## **Autorité environnementale**

# **Avis délibéré de l'Autorité environnementale sur la « véloroute / voie verte » V6 entre Camaret-sur-Mer et Telgruc-sur-Mer (29)**

**n°Ae : 2017-06**

Figure n° 4 : Carte des risques toxiques du plan de prévention des risques liés au site pyrotechnique de Guenvenez. Source Préfecture du Finistère.

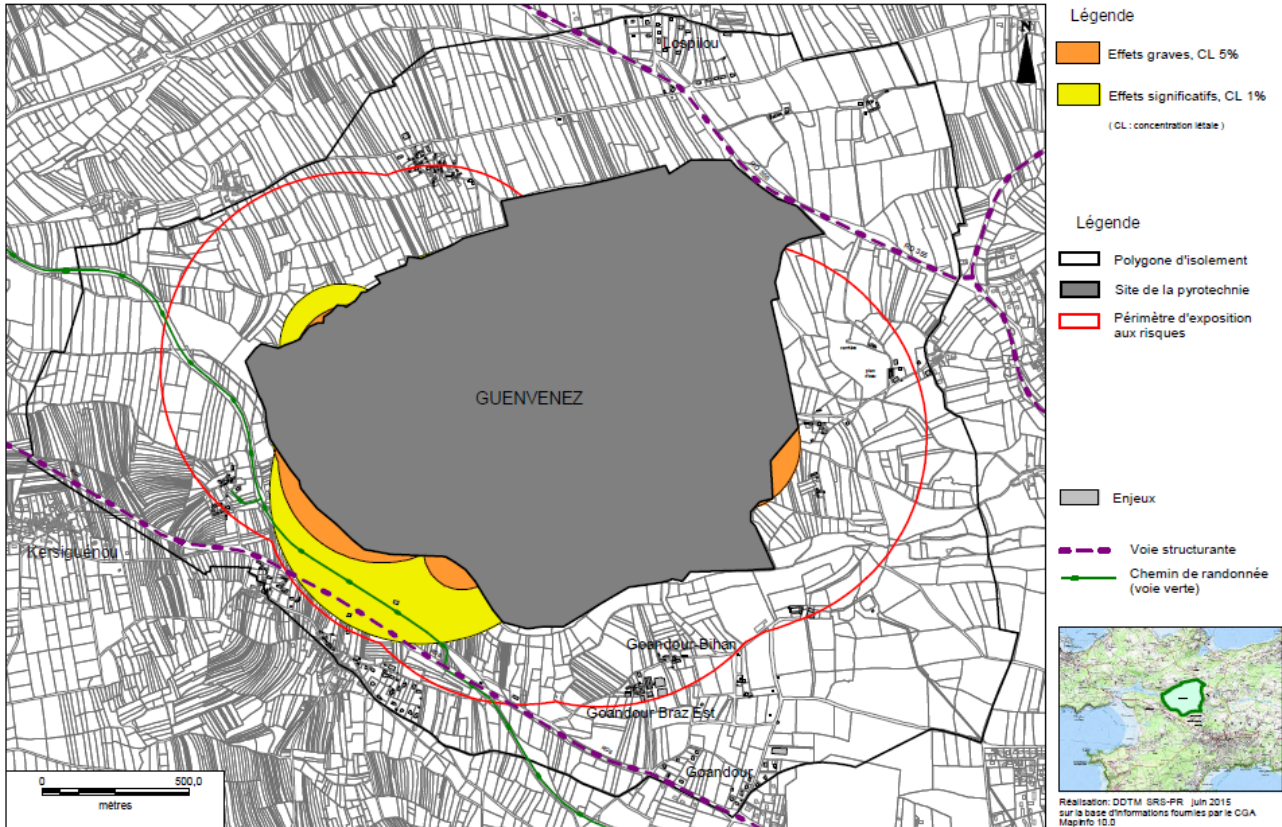
La voie verte traverse le périmètre des effets significatifs<sup>15</sup> du plan de protection des risques technologiques (PPRT) du site pyrotechnique militaire de Guenvenez (figure page suivante). Le dossier ne détaille pas le niveau de risque ni les conditions d'autorisation de passage dans cette zone.

***L'Ae recommande d'insérer les cartes du plan de protection des risques technologiques du site pyrotechnique de Guenvenez, d'explicitier le niveau de danger encouru au voisinage de ce site et de prendre, le cas échéant, des mesures adaptées de protection des usagers de la véloroute.***
